Kritische Stellungnahme zum HIC-Gutachten „Erneuerbare Energien im Fernwärmenetz Hamburg“

Version V3.0,¹ 5.5.2017

Prof. Dr. Dietrich Rabenstein, HCU Hamburg

Bild 1: Schematische Darstellung zur Nutzung des von der HIC vorgeschlagenen Aquiferspeichers. Rechts Entnahme von teilweise fossil erzeugter Wärme zur Einspeisung in den Aquiferspeicher, links Nutzung der aus dem Speicher entnommenen Wärme.

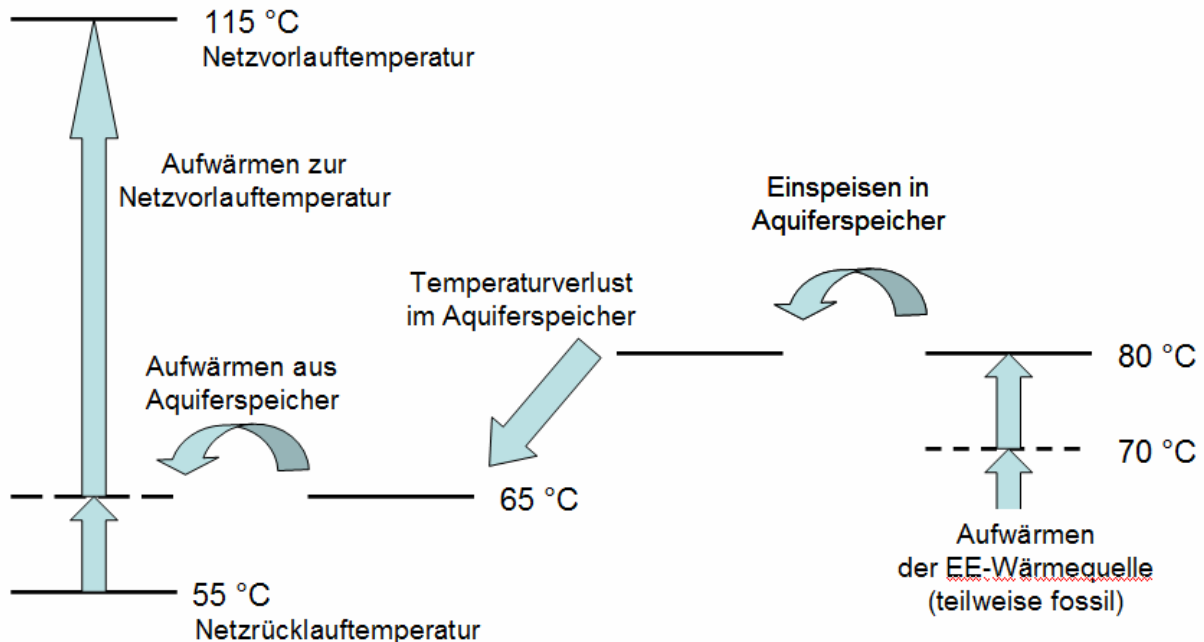
An Hand des schematischen Bildes 1 ist erkennbar, dass beim Einsatz eines Aquiferspeichers der vom HIC beschriebenen Art in einem **Hochtemperatur-Wärmenetz** nur ein recht begrenzter Grad an Wärmenutzung zu erwarten ist.²⁶

Ein großer Anteil der eingesetzten Wärmemenge würde sich entsprechend Bild 1 ungenutzt in mehreren hundert Meter Tiefe ausbreiten. Das HIC-Gutachten glaubt allerdings sehr optimistisch, dass ein großer Teil der eingespeisten Wärme wieder zurückgeholt werden kann:

Bild 2: Spezifische Wärmegestehungskosten unter Berücksichtigung von Verlusten im Aquiferspeicher (Rückgewinnungsfaktoren von 40 % bis 60 %)

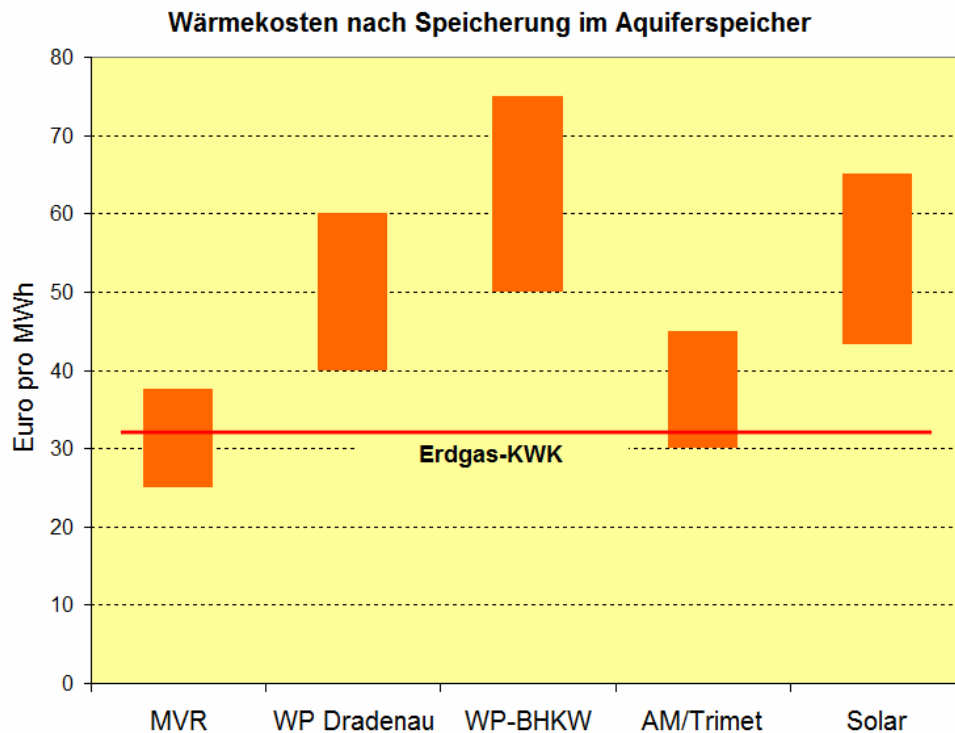
Mehrere Tabellen des HIC-Gutachtens (S. 124 bis 130) enthalten Wärmekosten ab Erzeugungsanlage, ggf. unter Berücksichtigung neu zu bauender Wärmeleitungen. Für Wärmebeiträge, die den aktuellen Bedarf übersteigen, daher nicht kurzfristig einsetzbar sind und in dem geplanten Aquiferspeicher längerfristig zwischengespeichert werden sollen, liegen die effektiven spezifischen Wärmegestehungskosten erheblich höher, weil bei der vorgesehenen saisonalen Speicherung bedeutende Energieverluste auftreten. Teilweise liegen diese korrigierten Kosten weit über der im HIC-Gutachten selbst aufgeführten Wirtschaftlichkeitsgrenze von 35 Euro pro MWh (Bild 2).

Mit den 26 Euro pro MWh, die im HIC-Gutachten als indikative Wärmekosten für „Solarthermie Altenwerder“ angegeben werden,²⁹ findet man bei Rückgewinnungsfaktoren zwischen 40 % und 60 % spezifische Wärmekosten zwischen 43 und 65 Euro pro MWh (Bild 2). Diese Kostenwerte liegen ganz erheblich über der akzeptablen Kostengrenze, die im Abschnitt zur Nutzung der Solarthermie auf Seite 43 des HIC-Gutachtens festgelegt wurde (zitiert in Abschnitt 2.1).

Bild 4: Vergleich der geschätzten Zeitdauern bis zur Stilllegung des HKW Wedel

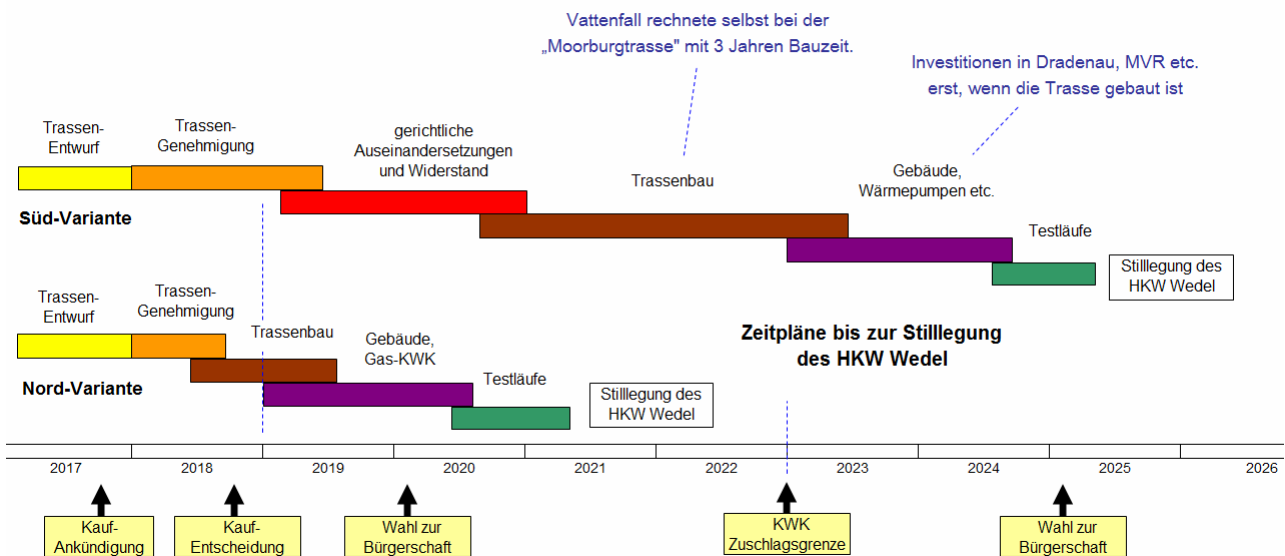
Bild 4 enthält geschätzte Zeitabfolgen bis zur Stilllegung des HKW Wedel. Dass die Restlaufzeit des HKW Wedel für eine Variante mit Elbunterquerung wesentlich länger ist als für eine Variante ohne diese, folgt aus der langen Entwurfs-, Genehmigungs- und Bauzeit für eine solche Trasse. Dazu kommt, dass Investitionen in neue Erzeugungsanlagen südlich der Elbe vernünftigerweise erst dann umgesetzt werden können, wenn der Bau der Trasse im Wesentlichen gesichert und abgeschlossen ist. Die frühere „Moorburgtrasse“ war bereits im Bau, als sie wegen des Widerstands engagierter Bürgerinnen und Bürger aufgegeben werden musste.

Wie Bild 4 zeigt, geht es bei diesem Überbrückungszeitraum um etwa 4 Jahre.

Bild 5: Spezifische CO₂-Emissionen für Fernwärme beim Ersatz des HKW Wedel.

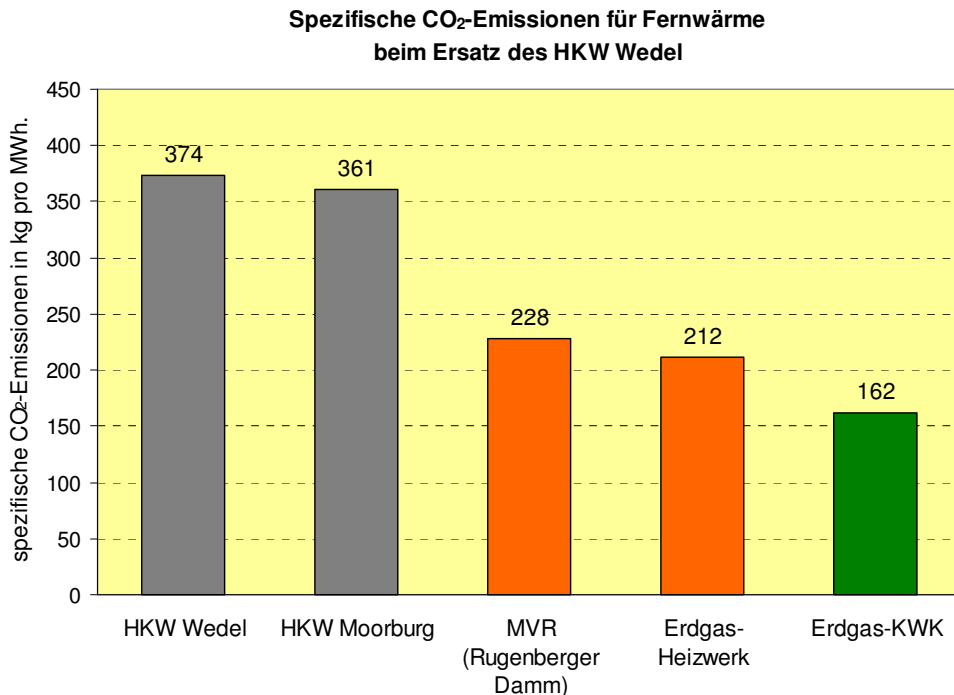
Eine Belieferung der Ölwerke Schindler durch Vattenfall mit Fernwärme aus dem Kohle-HKW Moorburg statt aus der MVR würde unbezweifelbar einen gewichtigen Teil der Ersatzlösung Wedel bilden (Bild 6). Daher müssen in den CO₂-Emissionsbilanzen die CO₂-Emissionen der rund 500 GWh pro Jahr, die zusätzlich aus dem HKW Moorburg ausgekoppelt würden, angesetzt werden und nicht die entsprechenden der MVR, die gegenwärtig die Ölwerke Schindler mit Dampf beliefert (Bild 5).

Bild 8: CO₂-Emissionsfaktoren nach der vorliegenden Stellungnahme. Erläuterungen im Text. (Unterschiedliche Farben nur zur visuellen Unterscheidung)

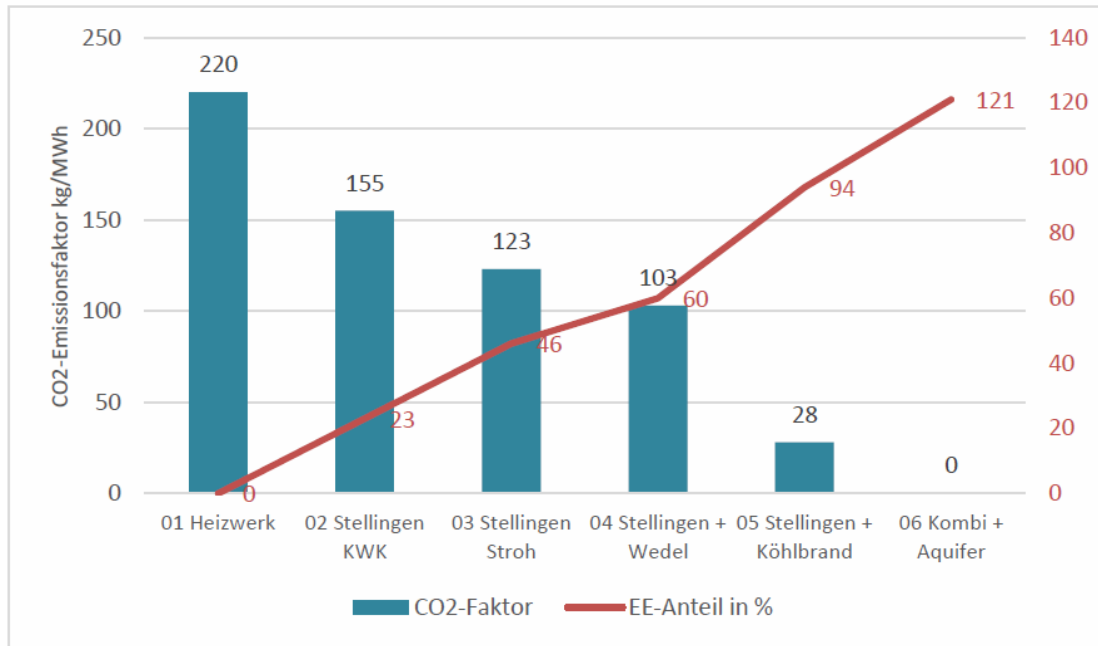
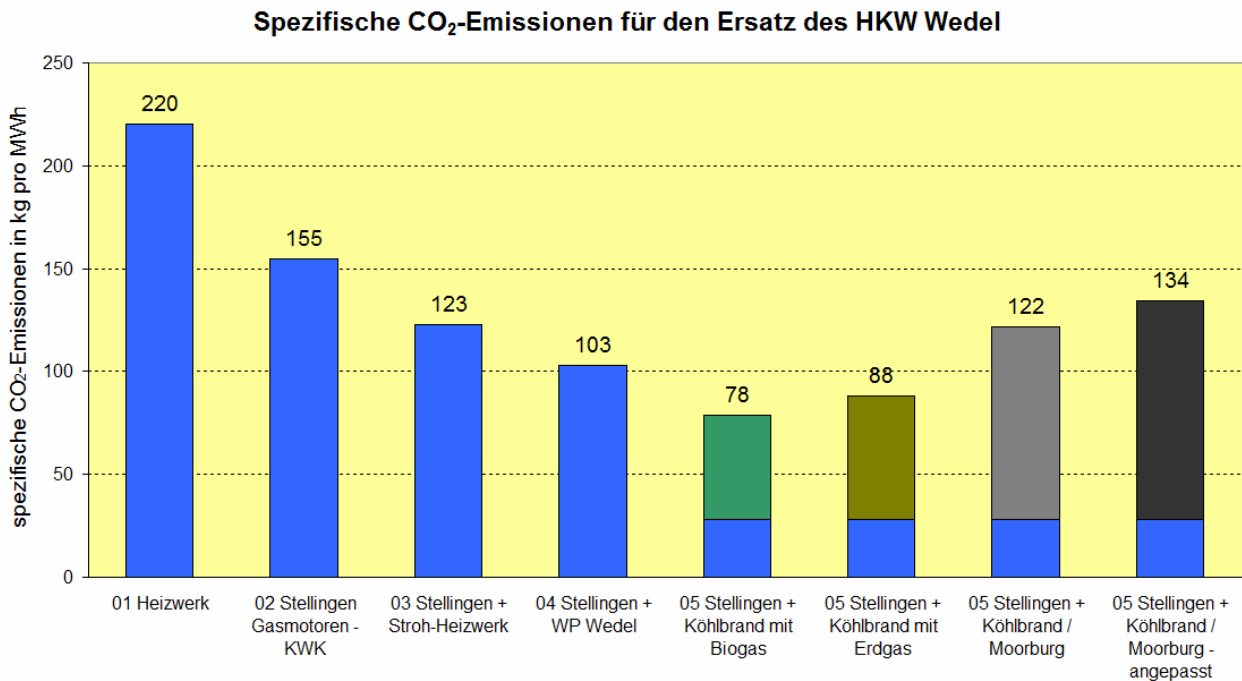
chend mit den Werten des HIC-Gutachtens überein und haben daher in beiden Bildern die gleichen Werte.

faktor dieser modifizierten Variante 02 auf 124 kg/MWh sinken, also ebenfalls eindeutig unter den korrekt berechneten Wert für die „Nord-Süd-Variante 05“ von 134 kg/MWh.⁴⁵

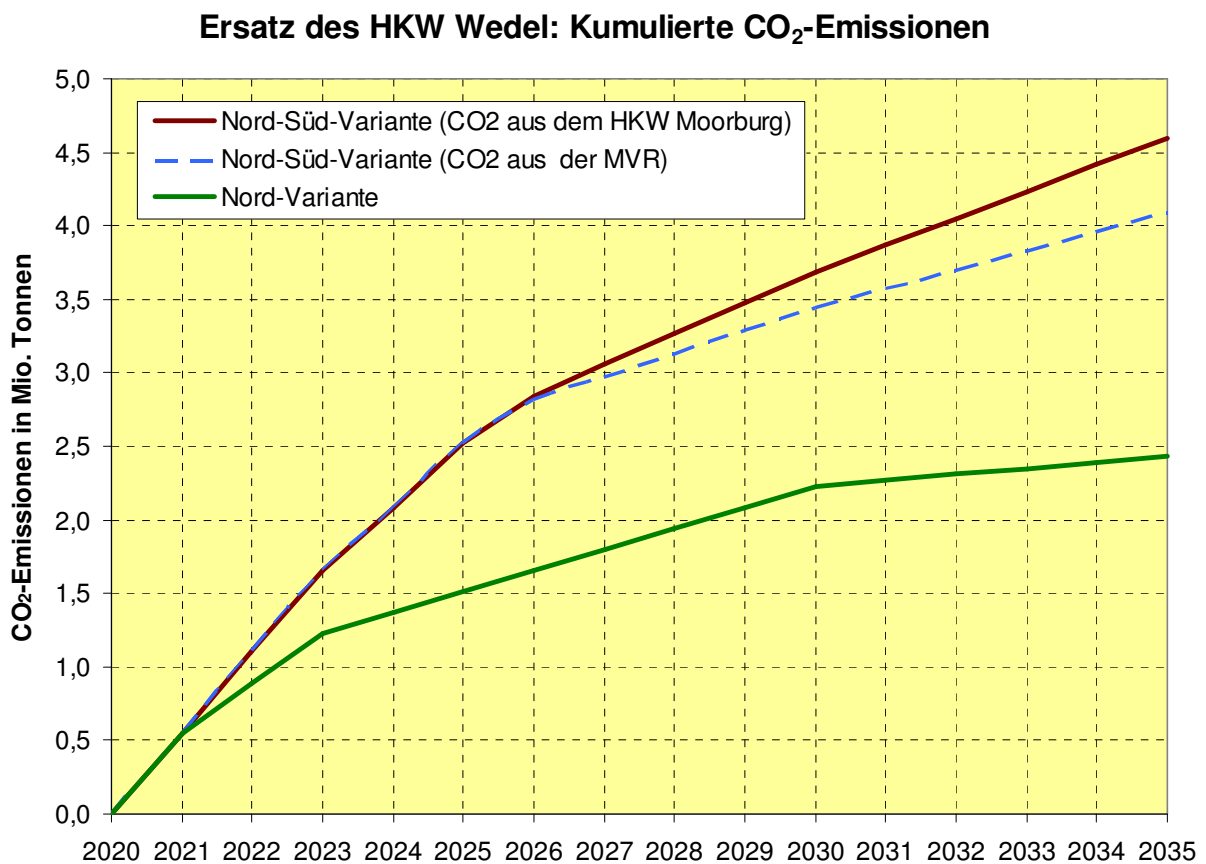
Würde nach Abschnitt 2.5 die Restlaufzeit des HKW Wedel für die Nord-Süd-Variante bei erheblichem finanziellen Einsatz bis zur Restlaufzeit der Nord-Variante verkürzt, so würde sich dennoch wegen der aus dem HKW Moorburg ausgekoppelten Fernwärme in Bild 10 eine „Schere“ bei den CO₂-Emissionen öffnen.

Bei einer vollständigen Bewertung aller CO₂-Emissionen liegen diejenigen der Nord-Süd-Variante 05 höher als die der Nord-Varianten 03 und 04 (Bild 10 auf Seite 24). Werden bei der Variante 02 mit Gas-KWK von HIC vorgeschlagene erneuerbare Wärmequellen wie ein Stroh-Heizwerk, solarthermische Anlagen und/oder eine Elbwasser-Wärmepumpe in geeigneter Weise berücksichtigt, so sind auch die CO₂-Emissionen dieser modifizierten Nord-Variante 02 geringer als die korrekt berechneten CO₂-Emissionen der Nord-Süd-Variante 05.
